Modulo per la presentazione delle osservazioni per i piani/programmi/progetti sottoposti a procedimenti di valutazione ambientale di competenza statale

RIPUBBLICAZIONE DEL PROGETTO DEFINITIVO NUOVO COLLEGAMENTO FERROVIARIO STAZIONE DI BERGAMO –
“AEROPORTO ORIO
AL SERIO” (Codice procedura 5609)

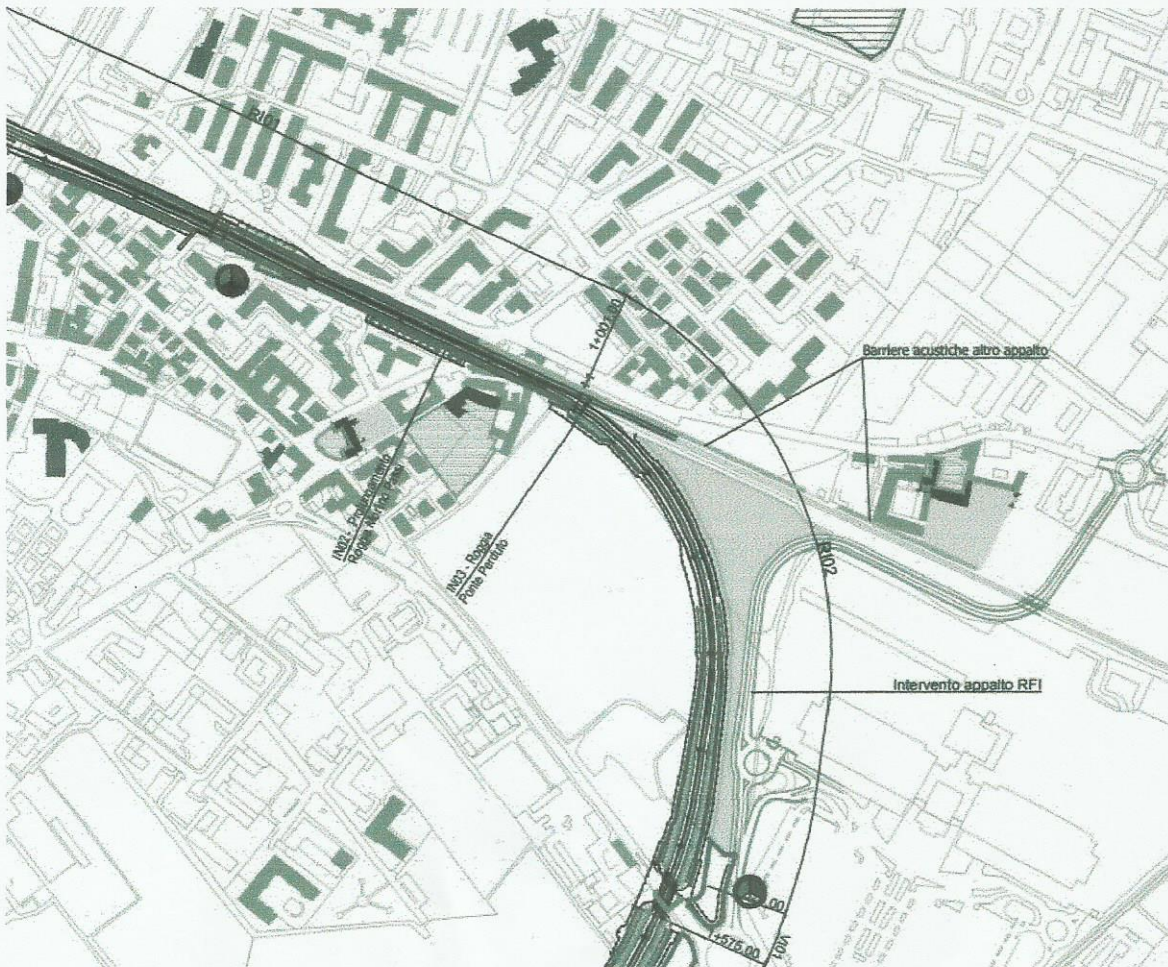
- Come richiesto dal Ministero della Cultura di eliminare il sovrappasso di via Lunga, **NON METTERE IL TRENO A RASO**

INTERRARE !!!

e iniziare gli scavi dal km 1+001, considerato che in questo modo sarebbe poi impossibile fare una fermata alla Fiera, come indicato in tutti i piani territoriali (PGT e PUMS) per la creazione del sistema metropolitano per la città di Bergamo,

- l'abbassamento della ferrovia parta 600 metri prima, al km 0+400 per non chiudere la via Recastello e permettere la ricucitura del quartiere come chiesto nel progetto Ricuciamo dal CDQ di Boccaleone e dal Deputato Devis Dori nell'interrogazione del 31 marzo 2021 e successive (<https://aic.camera.it/aic/scheda.html?numero=4/08774&ramo=CAMERA&leg=18>) e permetterebbe l'eliminazione delle barriere sulla Villa Gargana, dovendo poi far risalire la ferrovia verso Brescia, davanti alla villa le rotaie sarebbero ancora interrate.
- Si fa presente che il progetto Ricuciamo è stato verificato da RFI, dichiarando la fattibilità tecnica. Partire 600 metri prima permetterebbe la creazione di una fermata alla Fiera considerato che in quel punto la ferrovia sarebbe interrata e non in pendenza.

la ferrovia venga **semi-interrata** dal Cavalcavia S.S. 470 + 0,400 Km fino a dopo via Lunga, cioè in tutta **l'area densamente abitata di Boccaleone e nell'area del parco agricolo** affinché l'attraversamento del treno sia effettivamente un intervento sostenibile, in grado anche di ricucire le due parti del quartiere divise dalla ferrovia da lungo tempo e salvaguardare la Villa Gargana.
